<p>KREIS STEINFURT Dezernat III / 66 Straßenbauamt</p>	Deckblatt A		
	Unterlage: 5	Blatt-Nr.: 5	
Projekt: K 76n, Westliche Entlastungsstraße Steinfurt	Datum	Zeichen	
<p><b>Feststellungsentwurf</b></p>	bearbeitet	April 2014	Lütke Larrier
	gezeichnet	April 2014	Breuer-Janning
	geprüft	April 2014	Fehr
Aufgestellt:	Kreis Steinfurt Dez. III / Straßenbauamt im Auftrag	Maßstab:	Lageplan 1 : 500
Steinfurt, den 05. Mai 2014	gez. Selker

<b>KREIS STEINFURT</b> Dezernat III / 66 Straßenbauamt Projekt: K 76n, Westliche Entlastungsstraße Steinfurt	<b>Deckblatt A</b>		
	Unterlage: 5 Blatt-Nr.: 7		
<b>Feststellungsentwurf</b>	bearbeitet	Juli 2015	Lütke Lanfer
	gezeichnet	Juli 2015	Breuer-Janning
	geprüft	Juli 2015	Fehr
<b>Lageplan</b>		1 : 500	
Aufgestellt:	Kreis Steinfurt Dez. III / Straßenbauamt im Auftrag		
Steinfurt, den 30. Juli 2015	gez. Selker

<b>KREIS STEINFURT</b> Dezernat III / 66 Straßenbauamt Projekt: K 76n, Westliche Entlastungsstraße Steinfurt	Deckblatt A	
	Unterlage: 5 Blatt-Nr.: 8	
<b>Feststellungsentwurf</b>	Datum	Zeichen
	bearbeitet August 2015 gezeichnet August 2015 geprüft August 2015	Lütke Lanfer Breuer-Janning Fehr
Aufgestellt: Kreis Steinfurt Dez. III / Straßenbauamt im Au

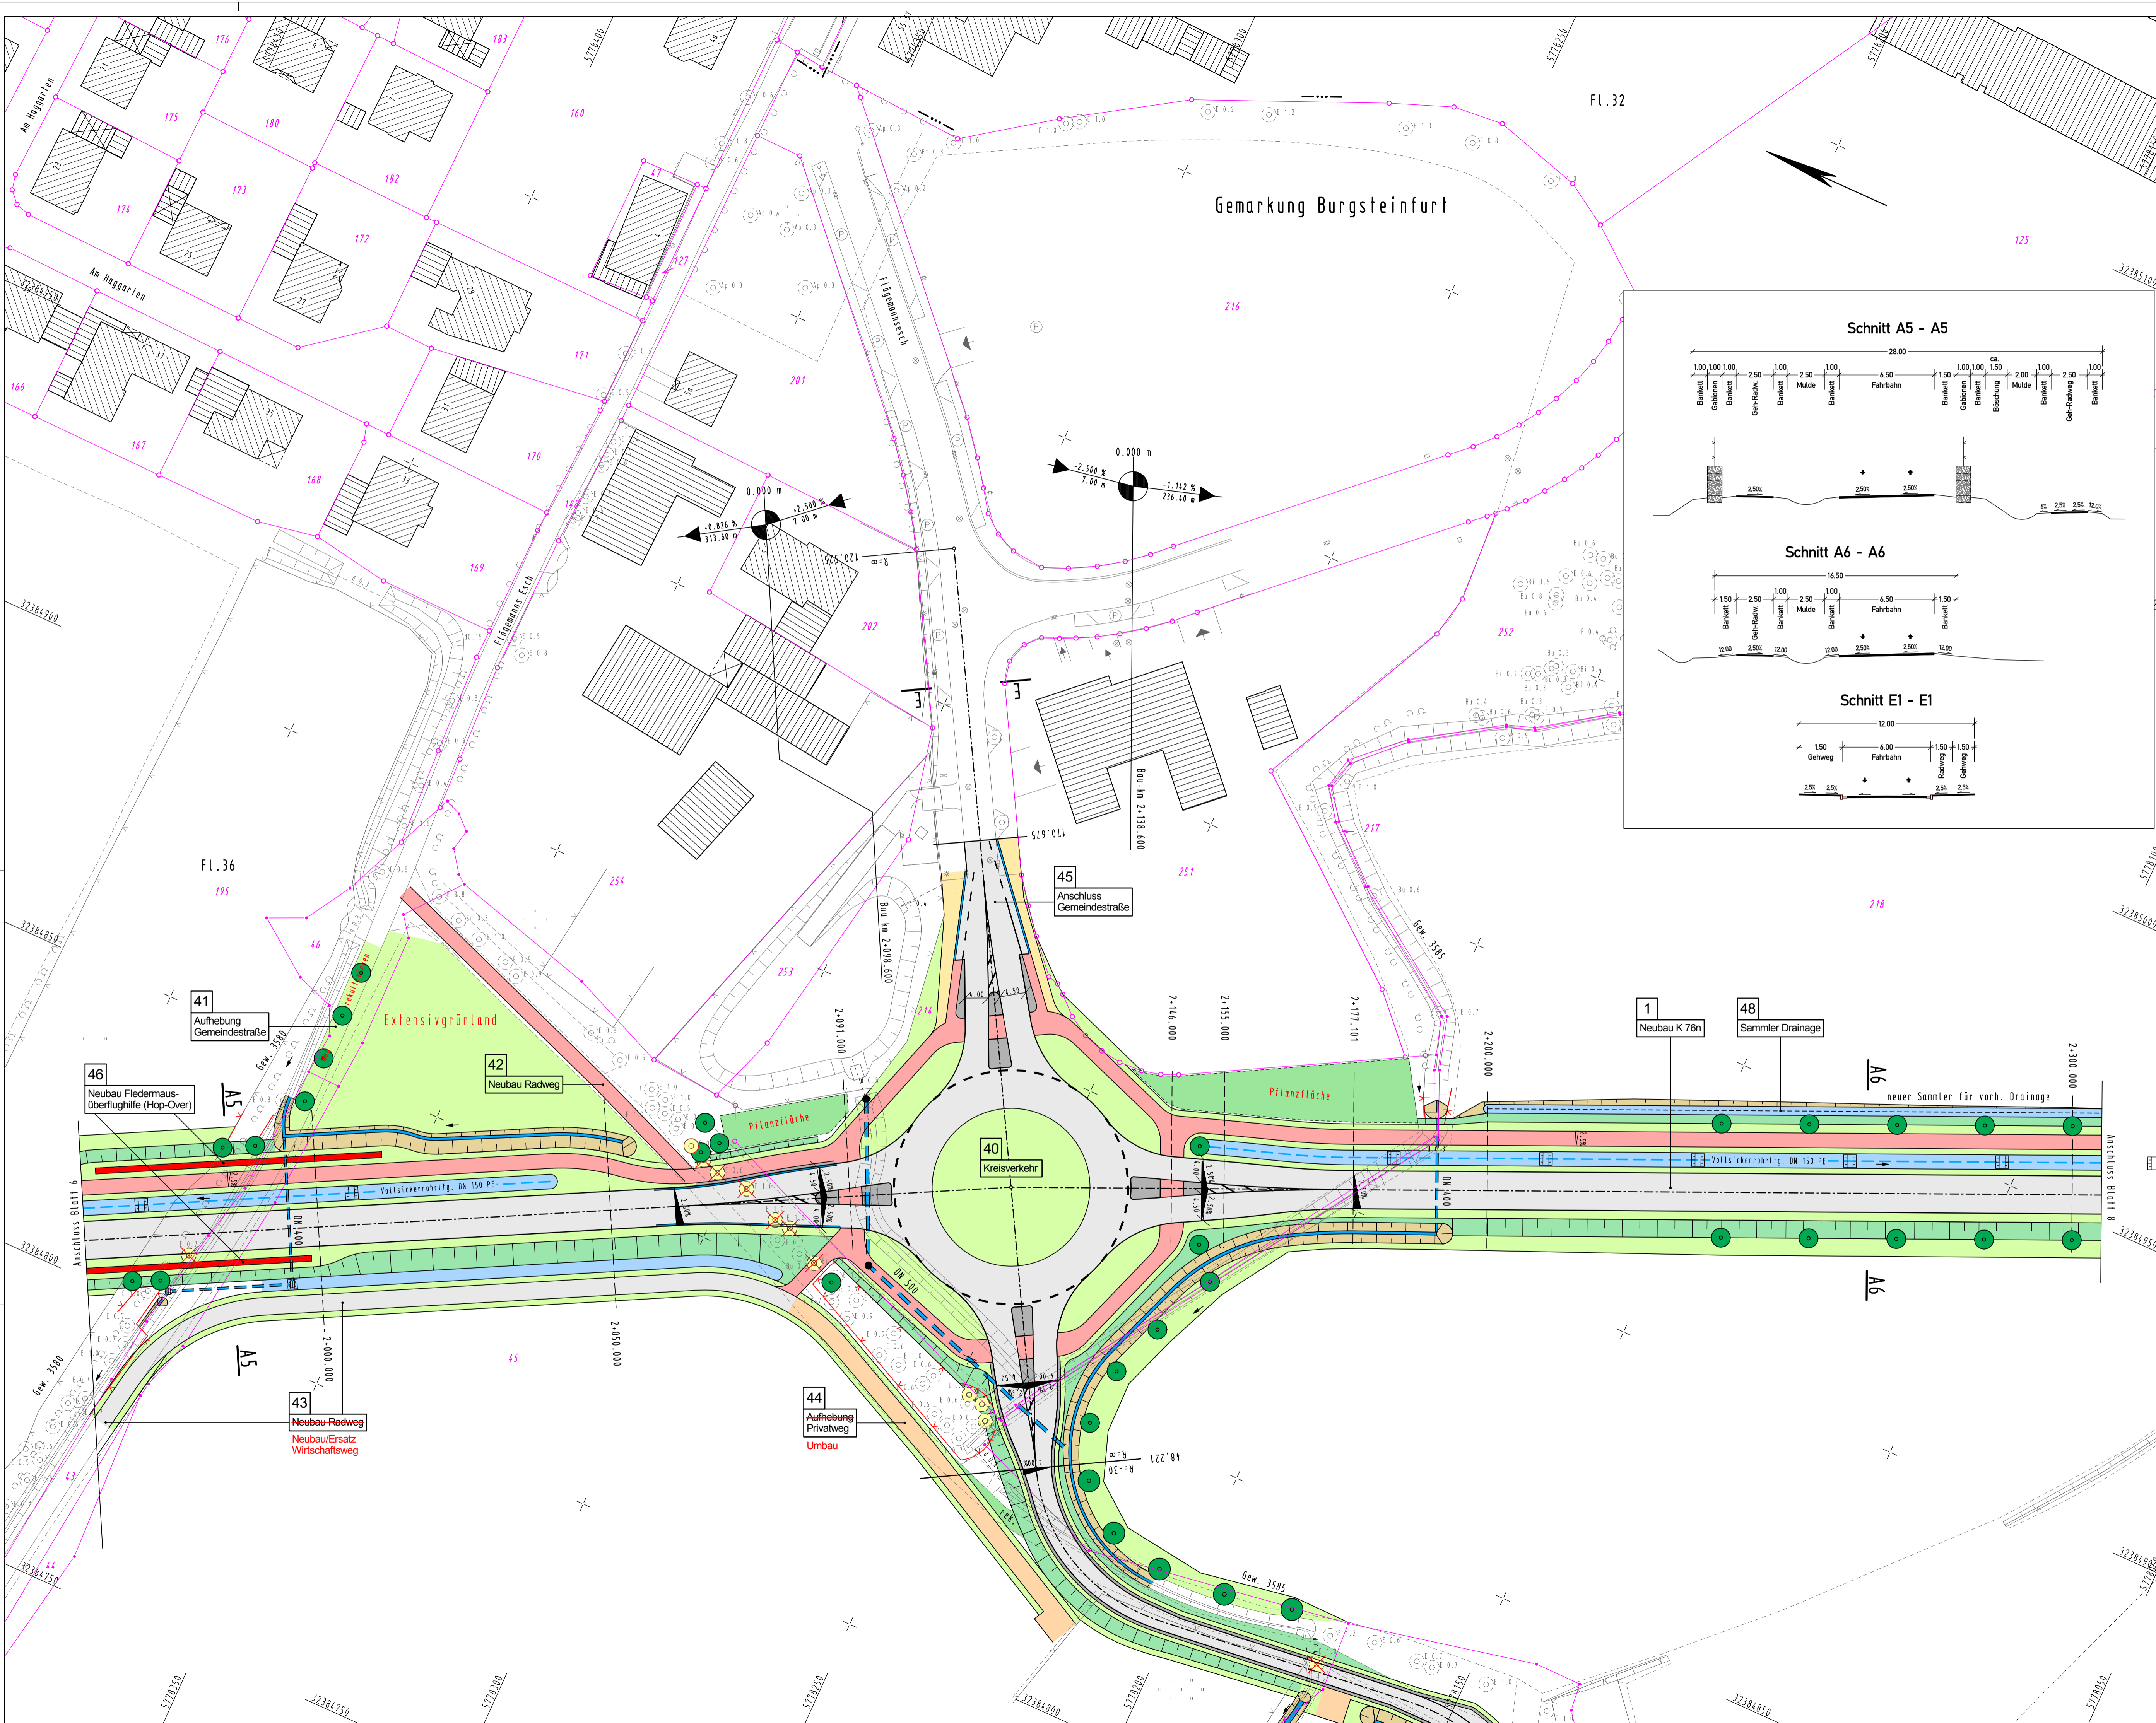
Datum	gez.	Änderung	Datum	gez.	Änderung
03.09.2015	Br.-J.	RV-Nr. 26 und 27 am geplanten W-Weg, RV 25

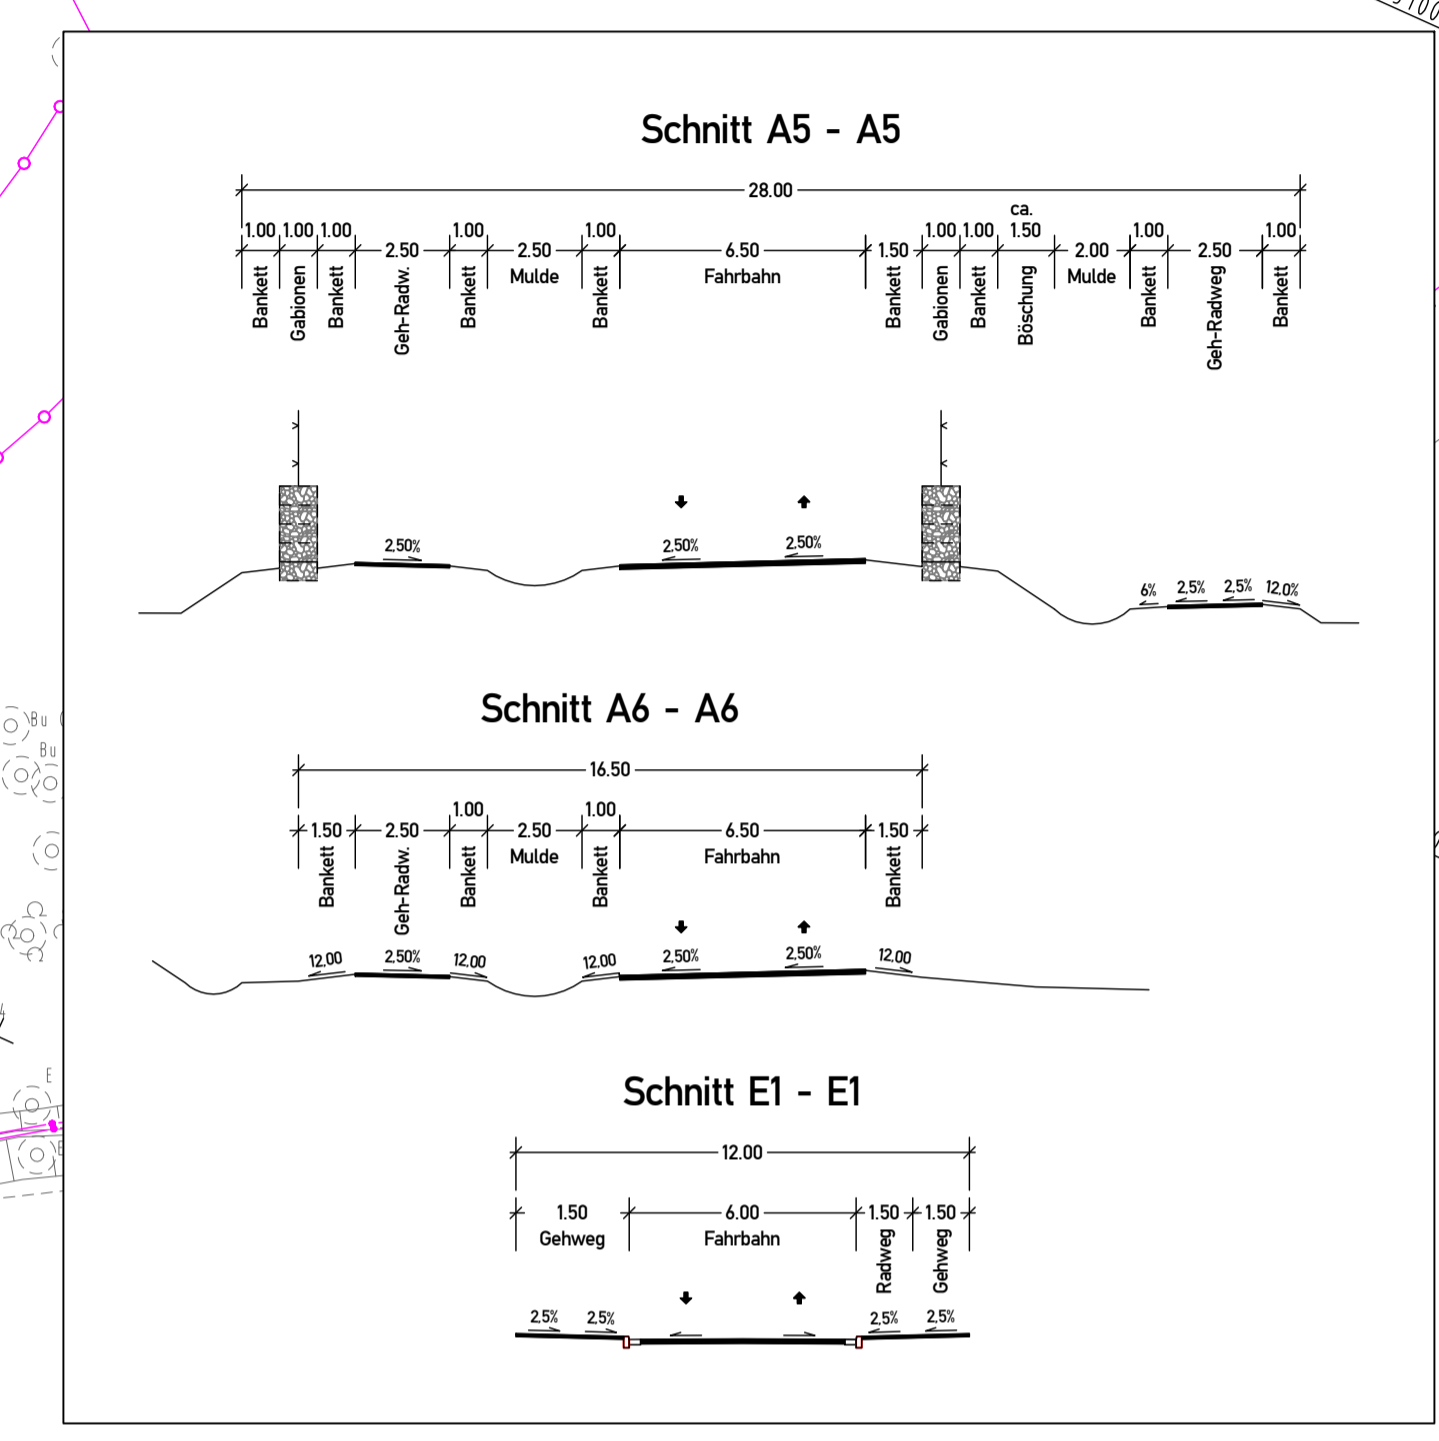
Datum	gez.	Änderung	Datum	gez.	Änderung
15.03.2015	Br.-J.	Göckjenian: Wirtschafts- und Unterhaltungsweg mit Radweganschluss

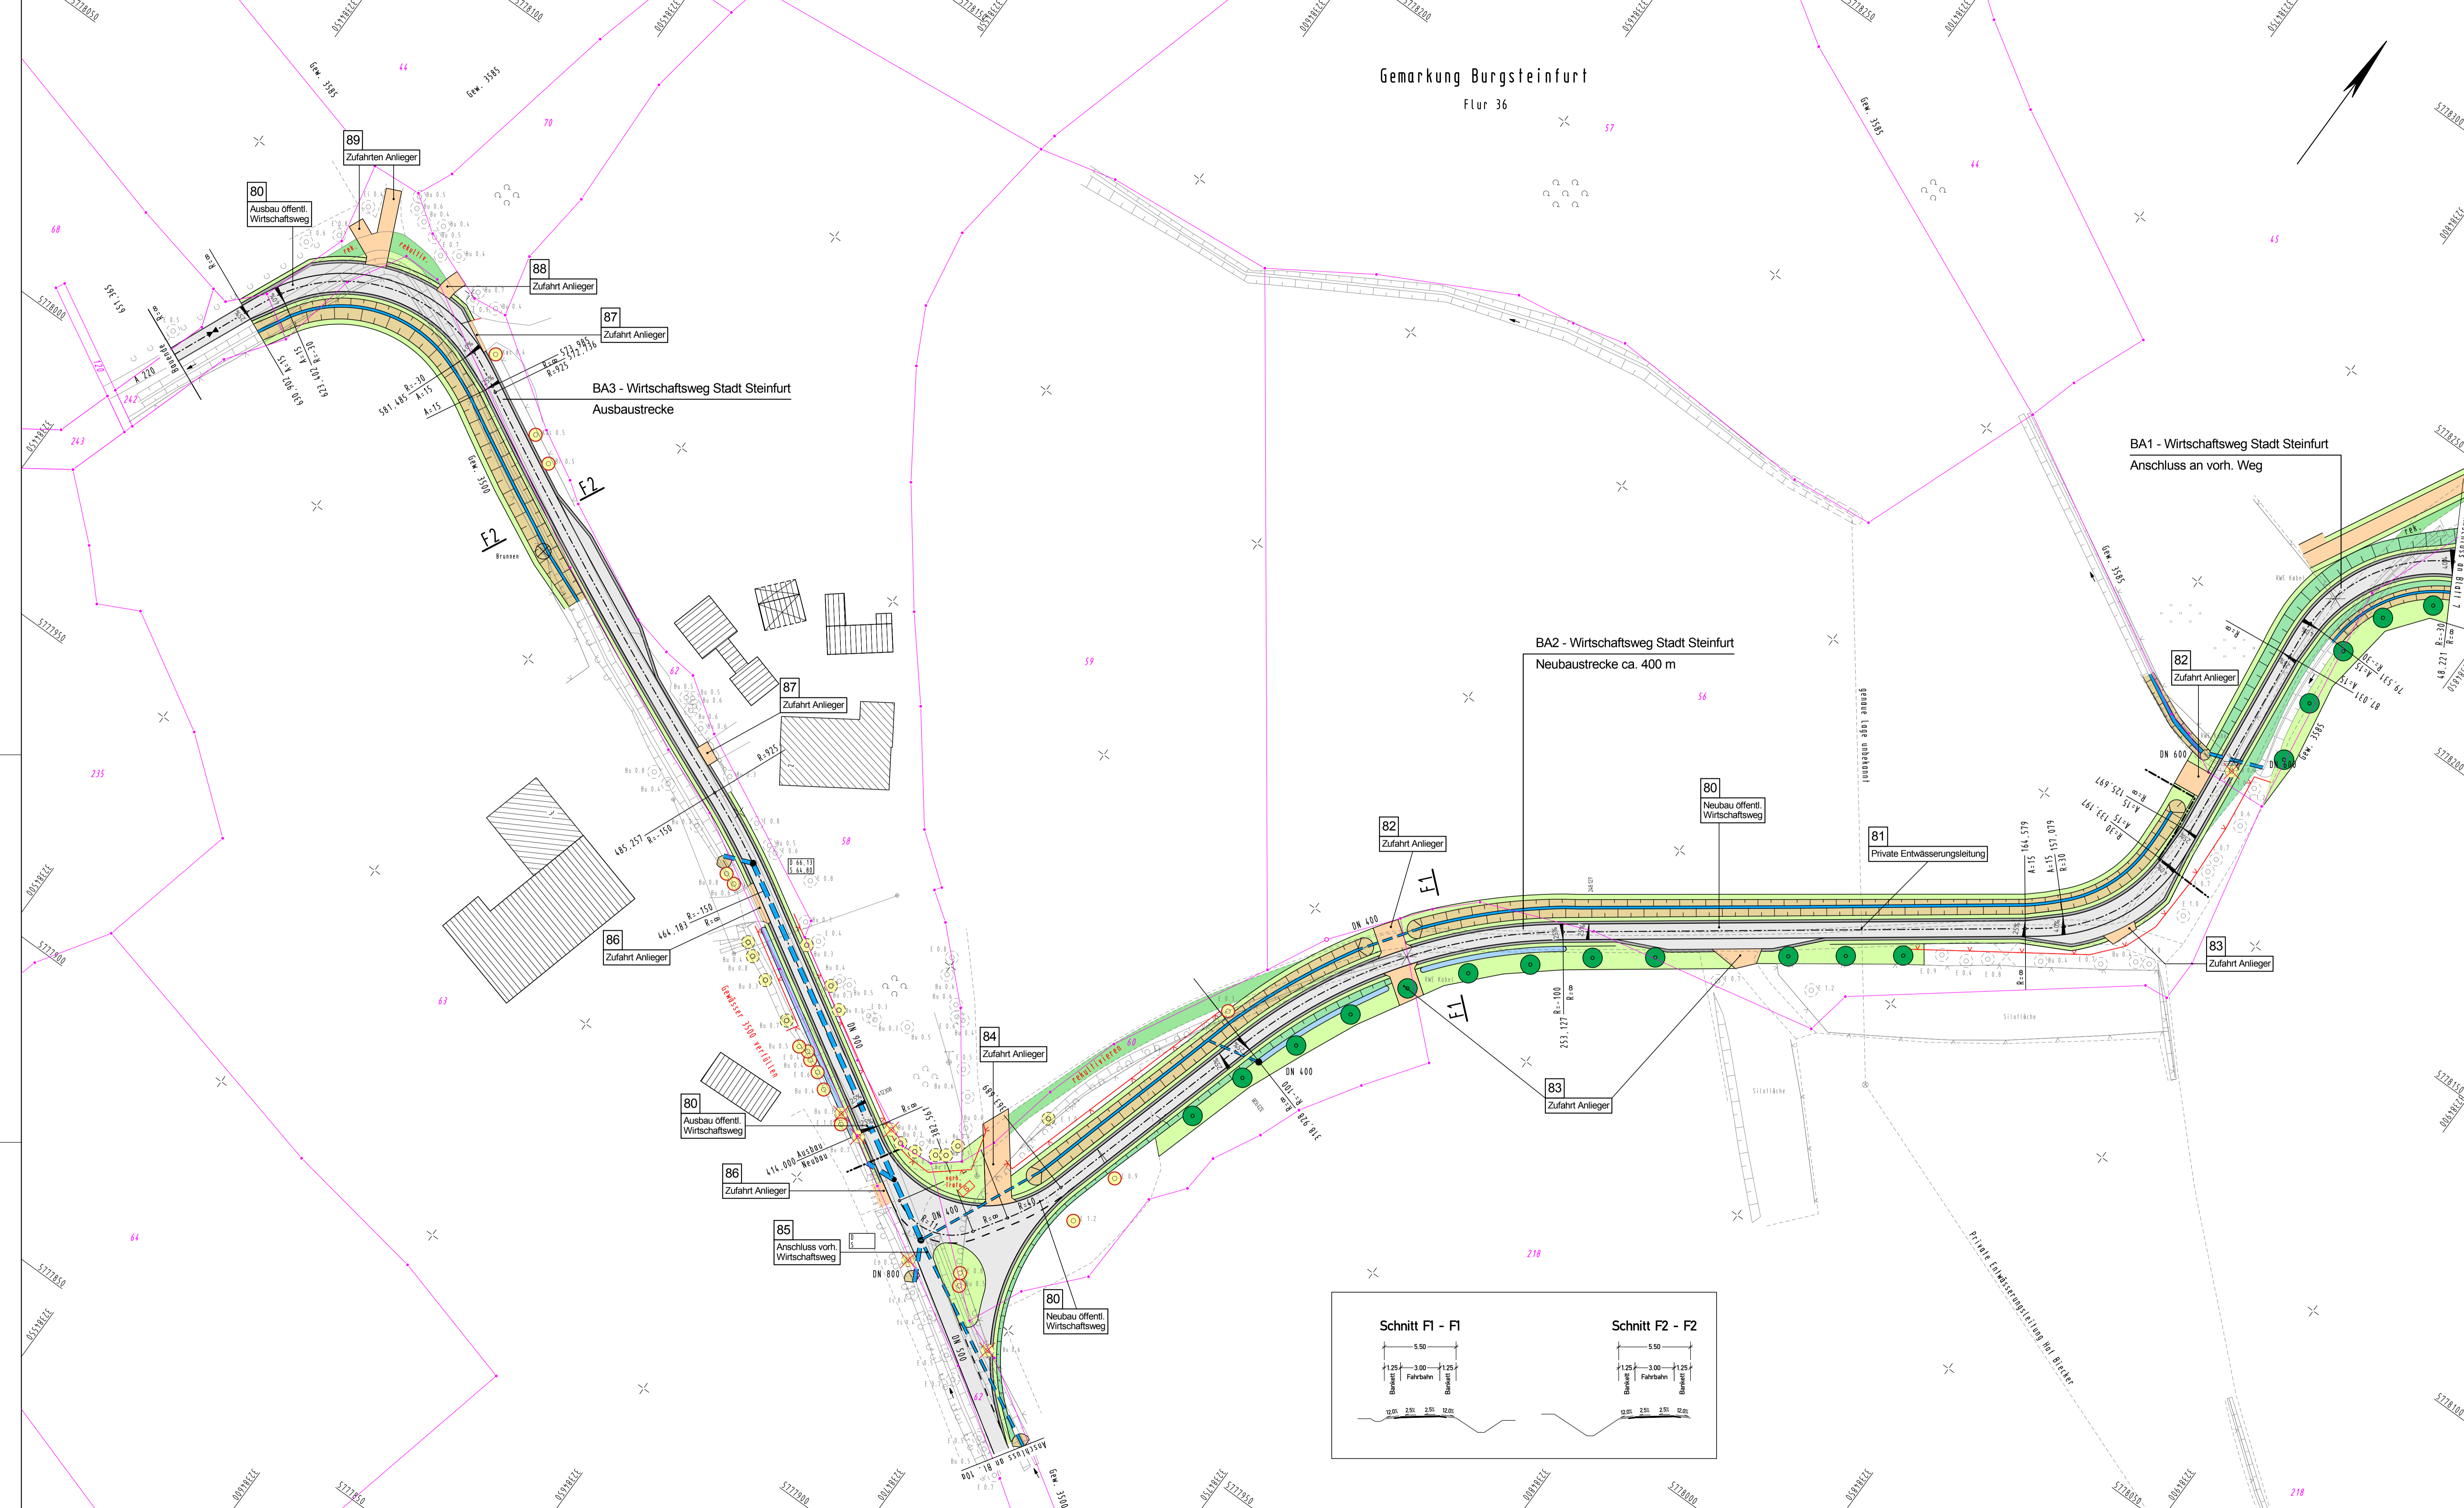
Datum	gez.	Änderung	Datum	gez.	Änderung
26.08.2015	Br.-J.	Gradi K 76n angehoben, Entwässerung, Gewässer 3500
